ชื่อฝาย ห้วยชุมข้าวลุ่ม

ชื่อลำน้ำ ห้วยชุมข้าว

จังหวัด ลำปาง

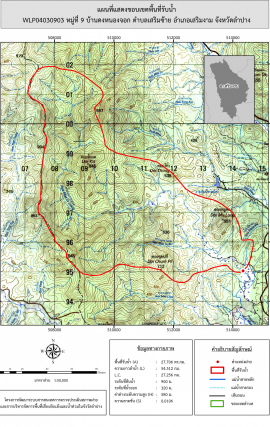
3. ส่วนควมคุมน้ำ : ☐ ใช้งานได้ดี ☐ ปานกลาง ☒ ทรุดโทรม

4. ส่วนท้ายน้ำ : ☐ ใช้งานได้ดี ☐ ปานกลาง ☒ ทรุดโทรม

ตัวฝายถูกกัดเซาะพังเสียหายหมดสภาพ

ควรรื้อถอน และก่อสร้างใหม่โดยให้พิจารณาจาก 4 ส่วนดังนี้

1.มีรูปแบบของฝายให้เหมาะสมกับลักษณะภูมิประเทศ ความลาดชันและปริมาณตะกอนในลำน้ำ

2.ความยาวสันฝายไม่น้อยกว่าความกว้างลำน้ำเดิม

3.ความสูงสันฝายเหมาะสมไม่ทำให้เกิดน้ำล้นตลิ่งในช่วงน้ำหลาก

4.อาคารสลายพลังงานด้านหลังตัวฝายสามารถลดพลังงานของน้ำทำให้เกิดการกัดเซาะท้ายฝาย
